Demande d'autorisation pour l'exploitation d'une installation classée pour la protection de l'environnement

Réponse à l'avis de la Mission Régionale de l'Autorité Environnementale

Site éolien de Plestan II
Côtes-d'Armor (22)

Le présent mémoire répond aux commentaires formulés par la Mission de l'Autorité Environnementale (MRAE) dans son avis du 17 mai 2018. Dans ce document, les commentaires et demandes de la MRAE sont insérés dans des rectangles noirs.

Carte 1: Localisation des mesures d'accompagnement (extrait de la page 118 de la section 3)

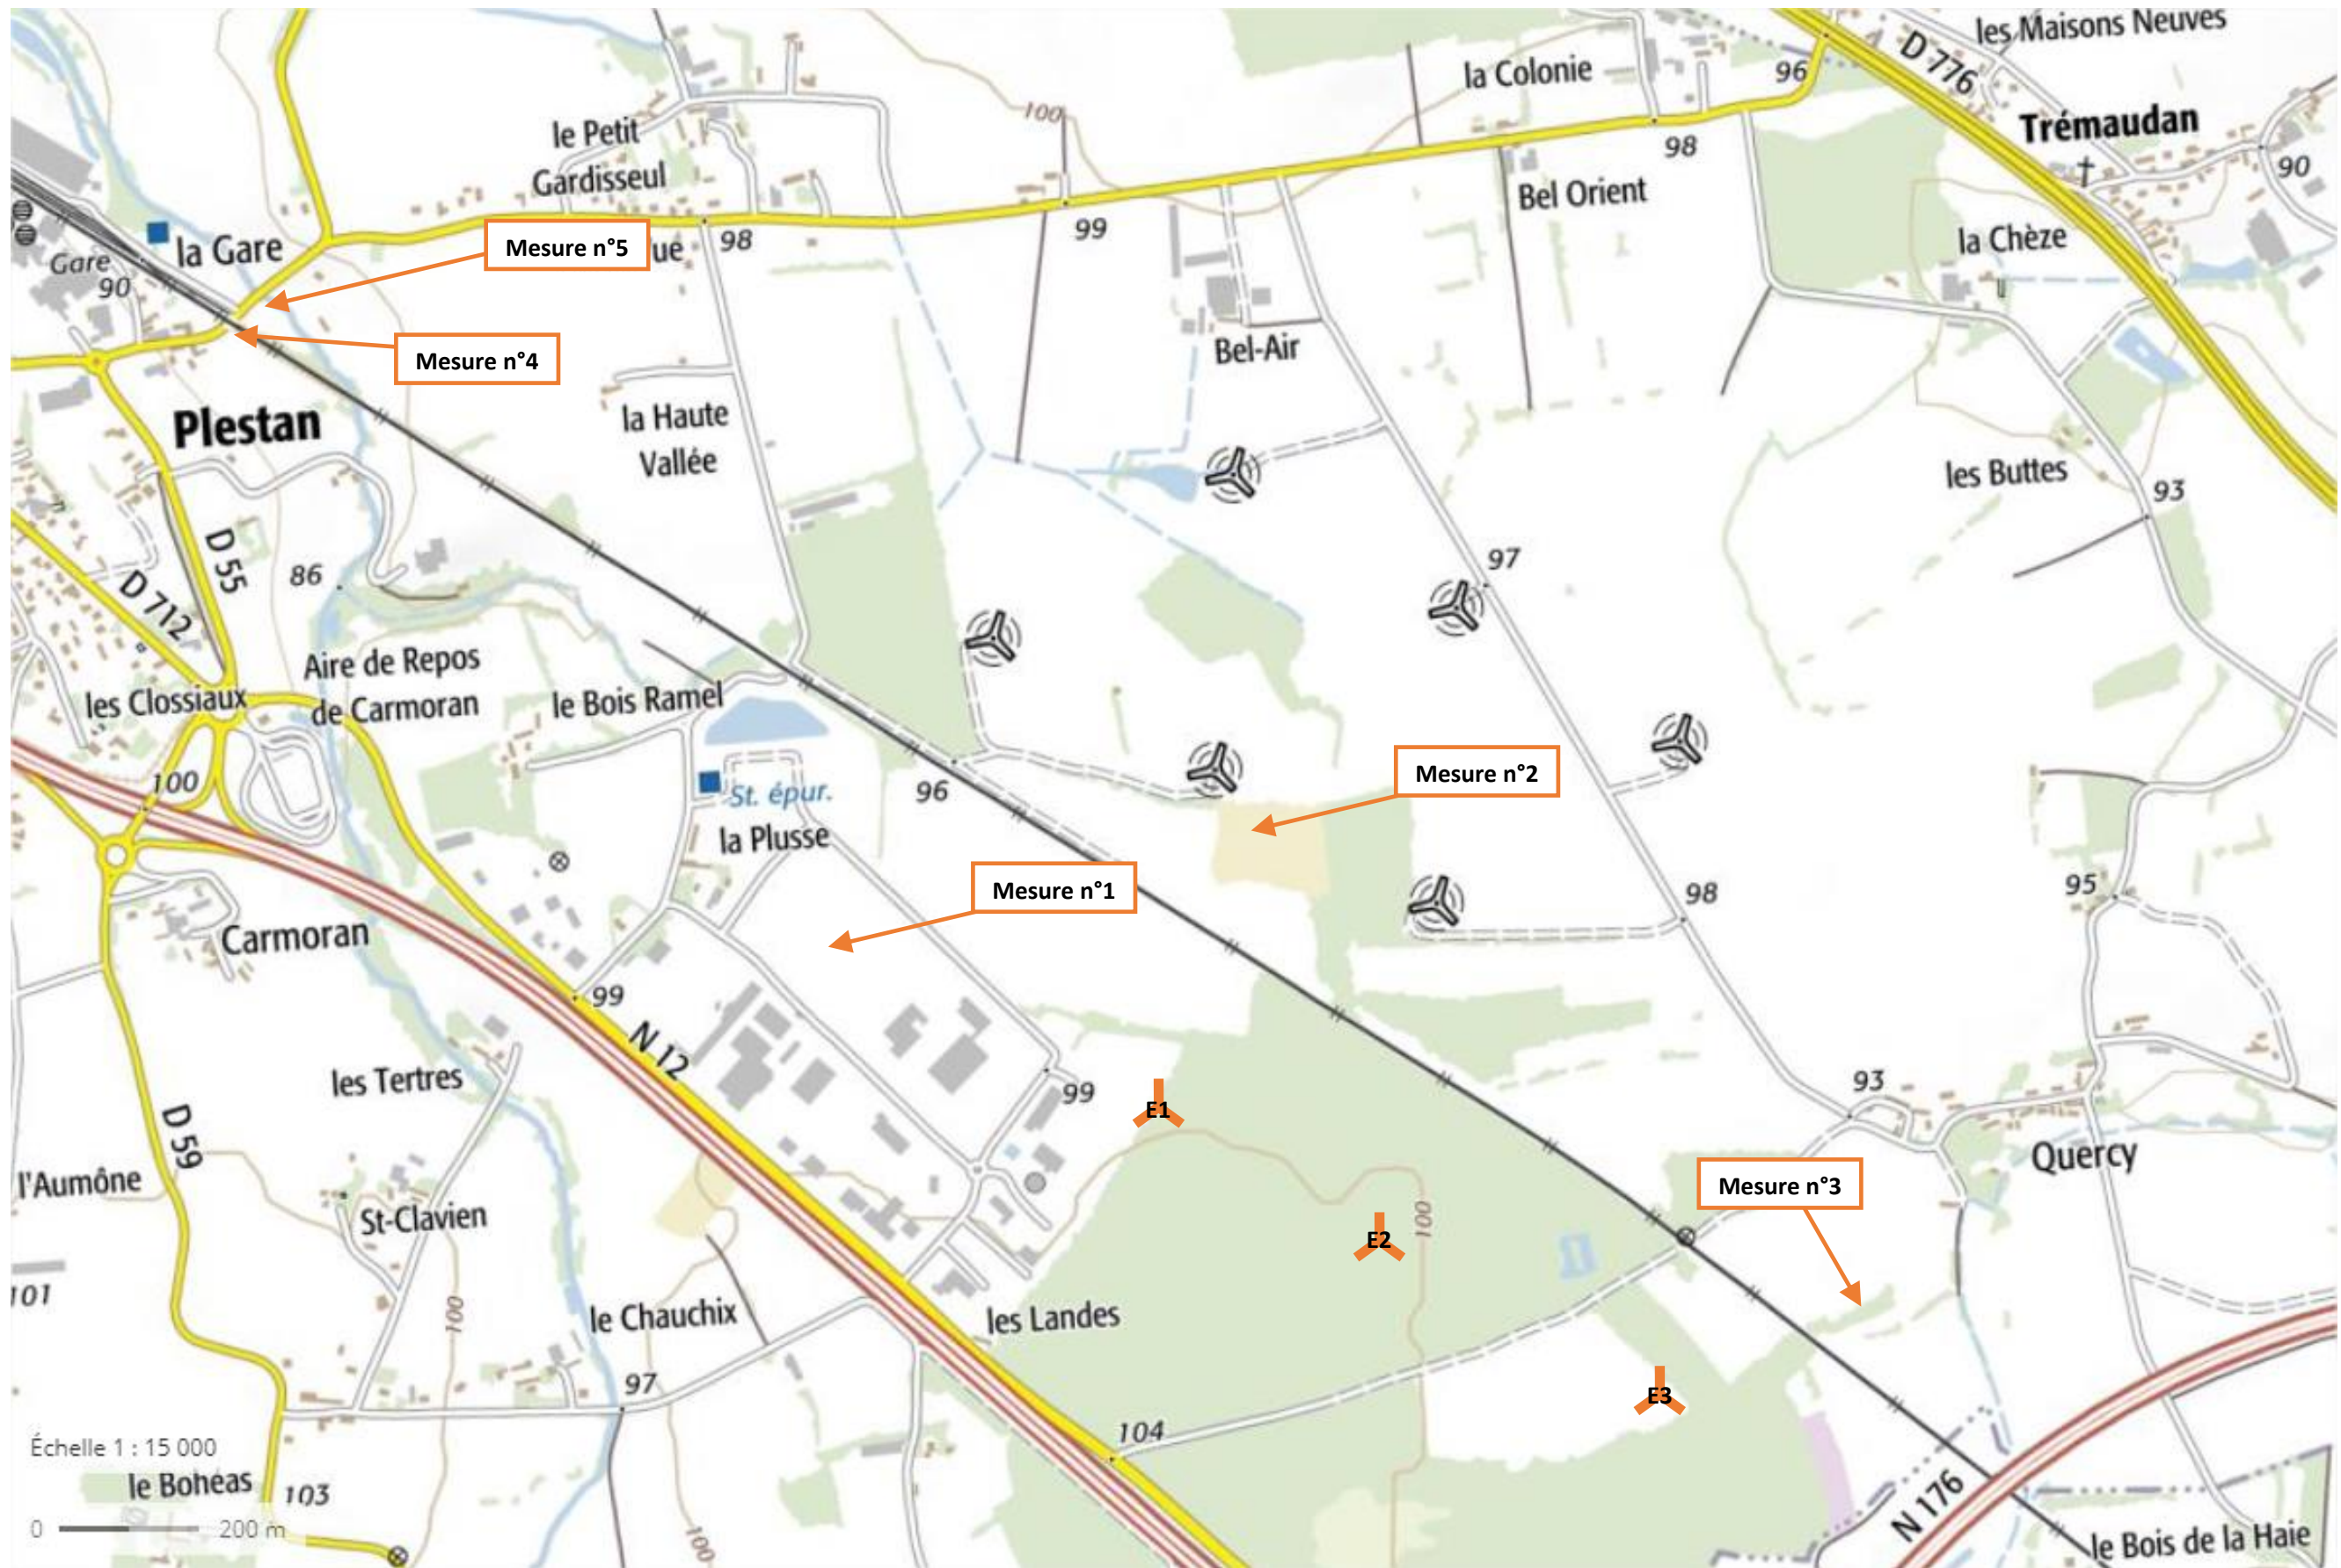
L'Ae recommande de compléter le dossier par une présentation complète des mesures d'évitement, réduction et compensation envisagées, en veillant aussi à ce que le résumé non technique modifié devienne compréhensible par lui-même.

Chacune des sections de l'étude d'impacts est accompagnée d'une démarche ERC et d'une synthèse des mesures mises en places par IEL Exploitation 20. Par ailleurs, la section VIII « Conclusion » de l'étude d'impacts fait la synthèse sous forme de tableaux de l'ensemble des mesures ERC. Conformément à la préconisation de la MRAE, le RNT de l'étude d'impacts, dans sa version présentée en enquête publique, fait l'objet de l'ajout de ces tableaux de synthèse des mesures ERC.

Par ailleurs, les tableaux de synthèse font apparaître les délais de mise en œuvre des mesures ainsi que la localisation des mesures compensatoires environnementales. La localisation des mesures compensatoires environnementales est redonnée ci-après. La mise en œuvre des mesures d'accompagnements fait l'objet d'une promesse entre IEL et les exploitants agricoles ; ces conventions figurent déjà dans la section 10 Annexes. Quant à la dynamique différenciée de gestion du Bois, celle-ci est encadré par le Plan Simple de Gestion, dont des extraits sont présentés en page 15 de ce présent document

Carte 3: Scénario de raccordement au poste source envisagé

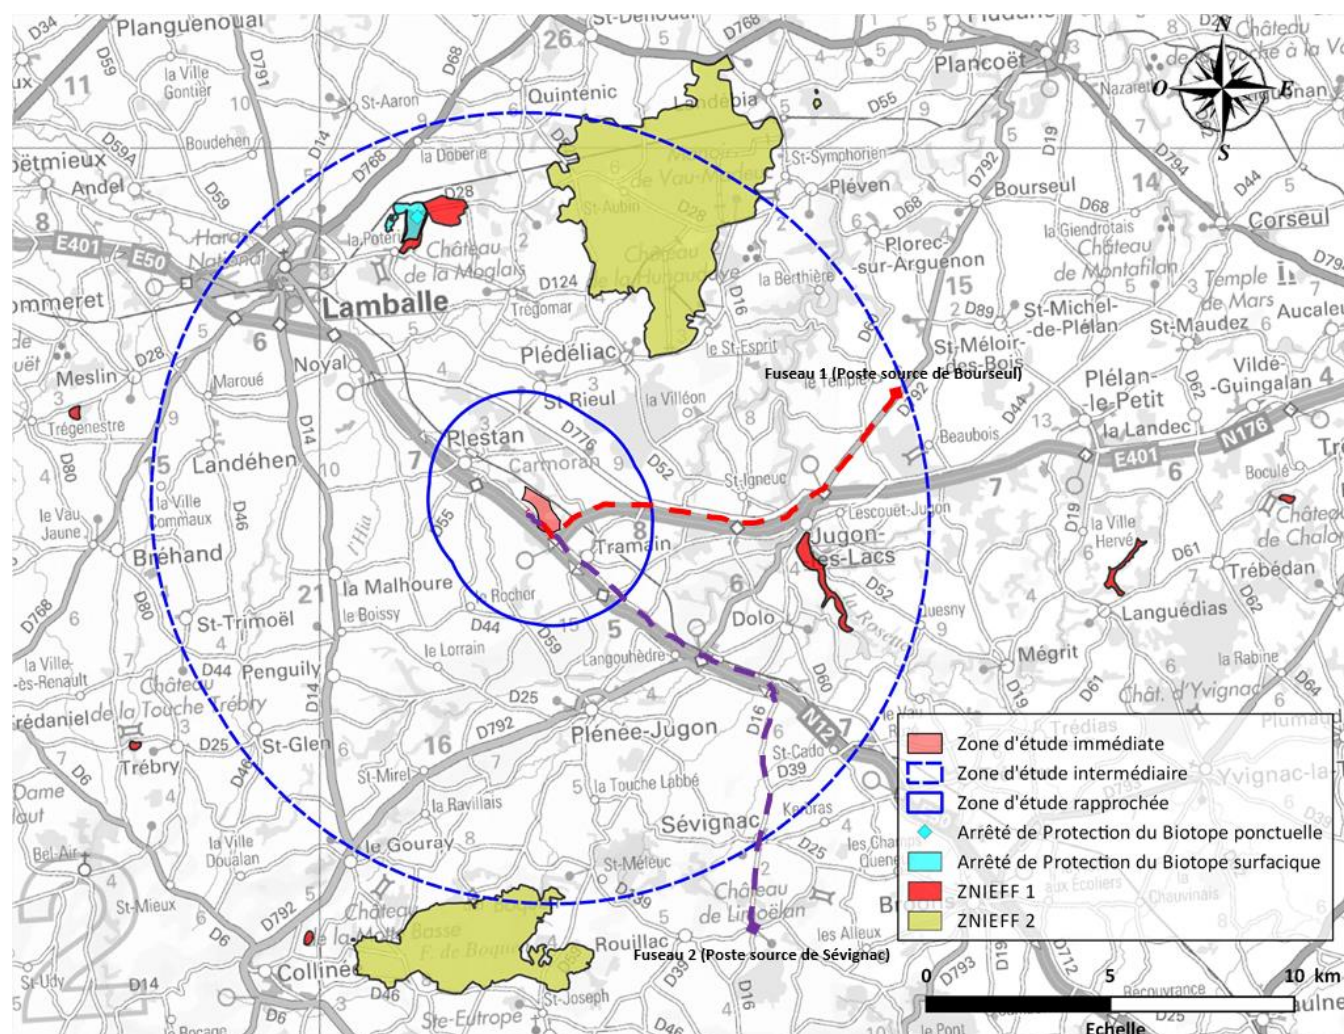
L'Ac recommande, conformément aux dispositions de l'article L122-1-1 du code de l'environnement, de compléter ou d'actualiser l'étude d'impact par la prise en compte du raccordement du parc au réseau électrique public, composante du projet éolien.

Le poste de livraison sera raccordé au poste électrique de Sévignac ou de Bourseuil via un câble enterré. Cette tâche sera réalisée par ENEDIS et financée par IEL Exploitation 20. **Ce tracé sera connu précisément suite à l'obtention de la proposition technique et financière fournie par ENEDIS qui peut être demandée seulement après l'autorisation du parc éolien.** Néanmoins, vous trouverez ci-après le tracé possible du raccordement.

Dans le cas d'un éventuel raccordement à un poste source, les éventuels enjeux du raccordement au poste source sont :

- la destruction de la flore et des habitats naturels.
- le dérangement de la faune en phase chantier.

Carte 20: Scénario 1

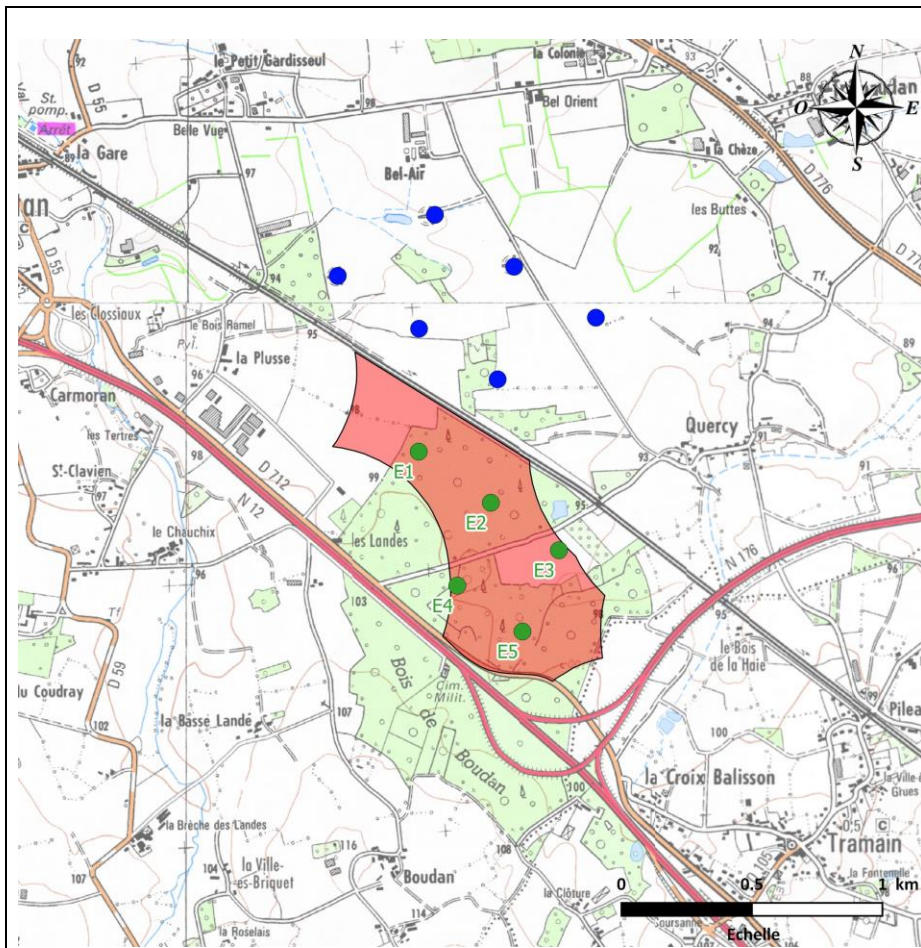
La séquence ERC (Eviter, réduire, compenser) n'a pas été respectée. Il apparaît que les scénarios alternatifs à l'implantation des 3 mâts n'ont pas été présentés dans le dossier. Les alternatives au projet intègrent des variations sur le nombre et la hauteur des éoliennes mais aucune discussion sur les raisons de la localisation retenue, au sein de ce massif forestier. La version retenue permet de réduire certains effets potentiels du projet en particulier sur le paysage, les milieux et, mais de façon non satisfaisante, les espèces. Au plan paysager l'exercice est contraint par une logique d'extension du parc de Plestan I avec la recherche, compréhensible, d'un alignement.

Ci-dessous, les trois variantes issues de l'étude d'impact sont à nouveau présentées.

5 éoliennes rotor 90m/moyeu à 105m.
Productible attendu : 2 200 kWh/kW/an
Production attendue : 22 GWh

Habitation la plus proche : « L'Ecobue de Devant » à 540 m

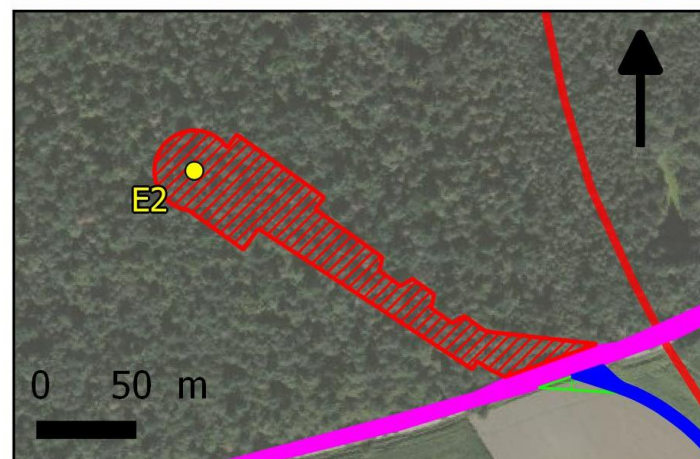
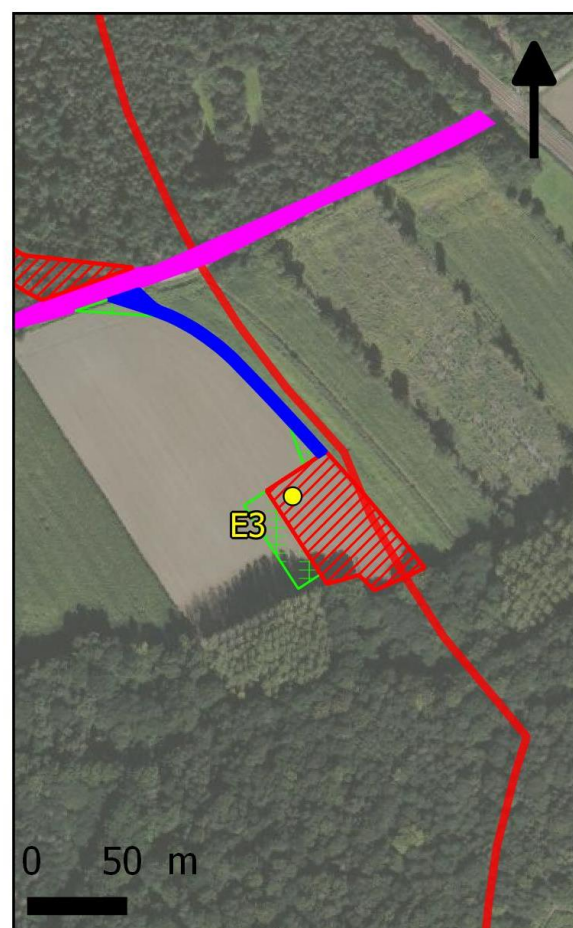
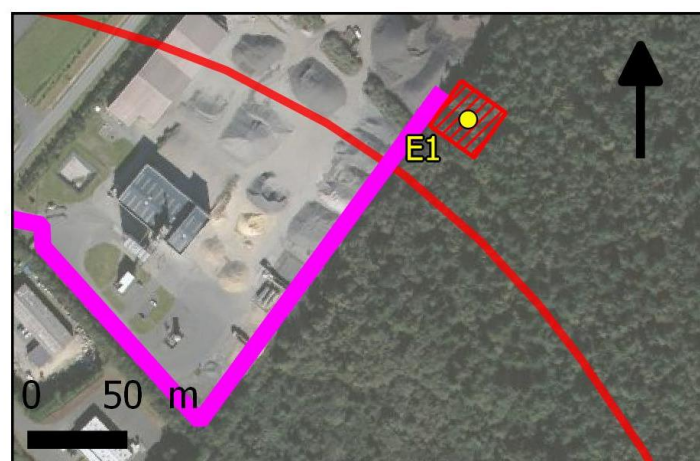
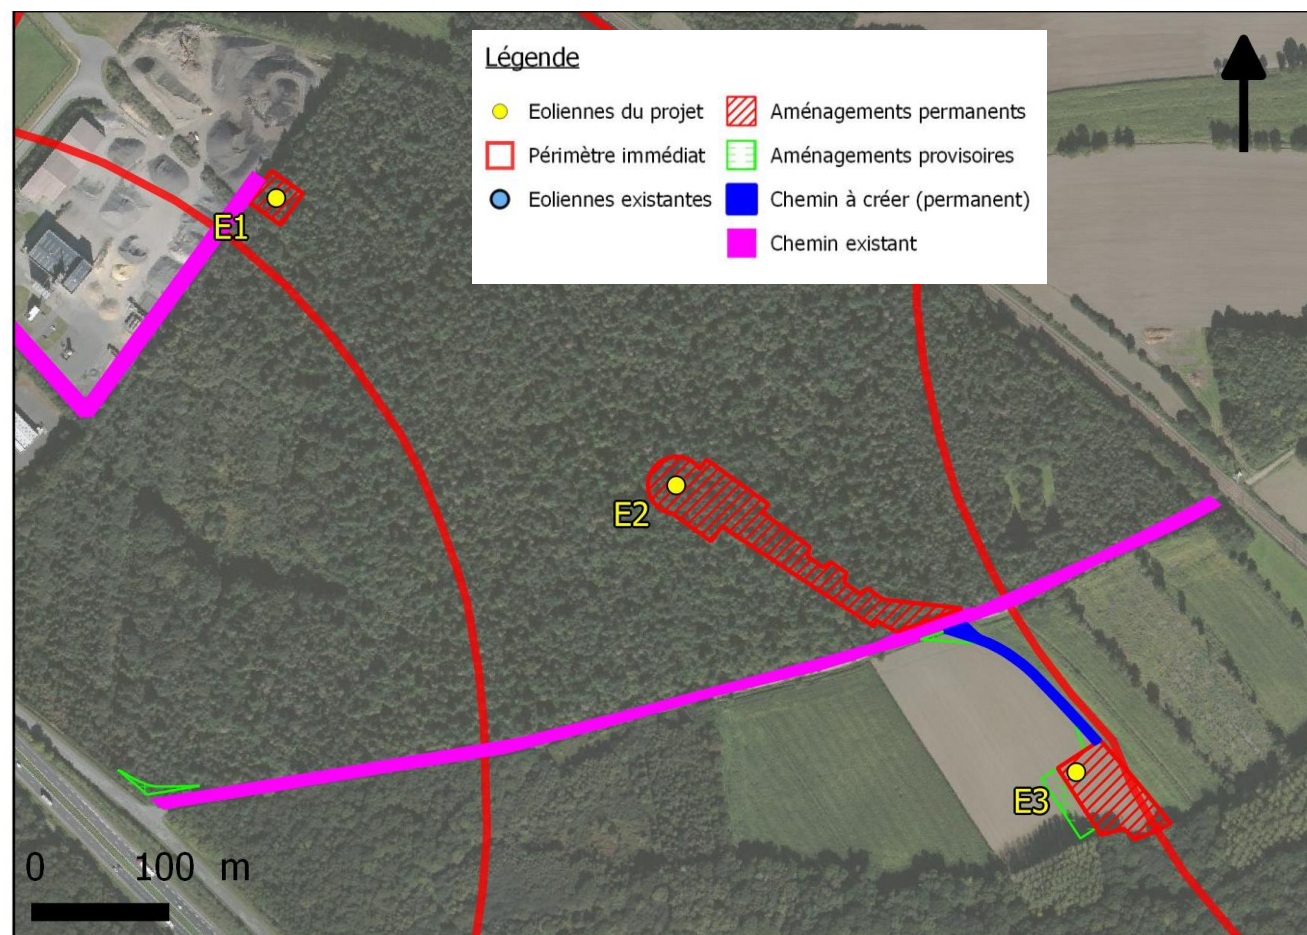
L'Ae recommande la prise en compte du risque d'incendie potentiellement induit par le projet au vu de la proximité d'un massif forestier de grande superficie et riche d'essences inflammables.

- L'ensemble des voies d'accès aux éoliennes respecteront les préconisations de largeur, pente, hauteur libre et rayon intérieur minimal. Pour les besoins du chantier puis pour les besoins de la maintenance, les aménagements qui seront conservés respectent les recommandations du SDIS ;
- Les caractéristiques de force de portance et de résistance au poinçonnement seront précisées avant le démarrage du chantier afin de s'assurer du respect des recommandations du turbinier : le turbinier exige **900 000 newton/cm², 5.5 mètre de hauteur libre, 1 % de pente maximale**. Dans ce contexte, les caractéristiques des accès seront tout à fait compatibles avec les recommandations du SIDS;
- Les plateformes des éoliennes pourront servir au SDIS d'aire de retournement.

Ci-après, les cartographies issues de l'étude d'impacts permettent d'apprécier la nature des raquettes de retournement. On pourra également faire référence au plan A0 de la partie 7 « plan 1 250^{ème} » qui permet de constater la compatibilité des raquettes de retournement avec les préconisations du SDIS. En effet, la largeur de l'espace de retournement autour des mâts est toujours supérieure à **12 mètres pour E1, 19 mètres pour E2 et 12mètres pour E3.**

Figure 8 : page 28 de la pièce complémentaire n°2

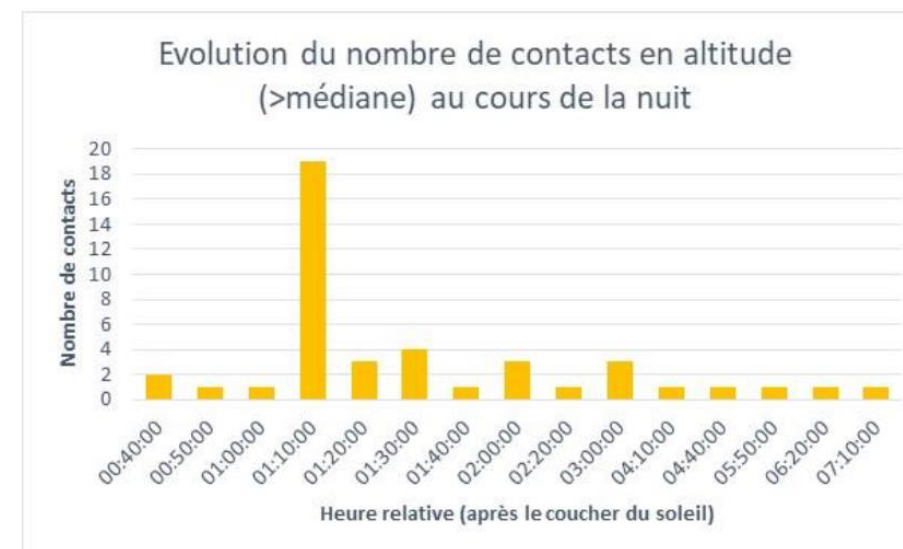
L'Ae recommande de revoir la mise en place de la mesure de bridage à objectif de préservation des chiroptères et également de confirmer la mesure de réduction en cas de constat de mortalités significatives, affectant les espèces plus rares que la pipistrelle commune et susceptibles de poursuivre leurs activités hors temps de bridage.

L'évolution du nombre de contacts en altitude situées au-delà de la médiane (donc dans la zone de rotation des pales), montre que l'activité des chauves-souris la plus forte a lieu 1h10 après le coucher du soleil. Quelques contacts ont lieu ensuite mais moins significativement. En intégrant les 2 heures après le coucher du soleil, la mesure de bridage était donc pertinente.

Néanmoins, Biotopie propose d'affiner le bridage en déplaçant l'heure prévue d'arrêt avant le coucher à après le coucher du soleil dans la mesure où 88% de l'activité est situé dans les 3 premières heures de la nuit.

Le bridage retenu serait le suivant : arrêt des machines du 1er avril au 30 septembre, lorsque la vitesse du vent à hauteur de nacelle est inférieure à 6 m/s, et que la température est supérieure à 10°C quand il ne pleut pas, les trois heures suivant le coucher du soleil.
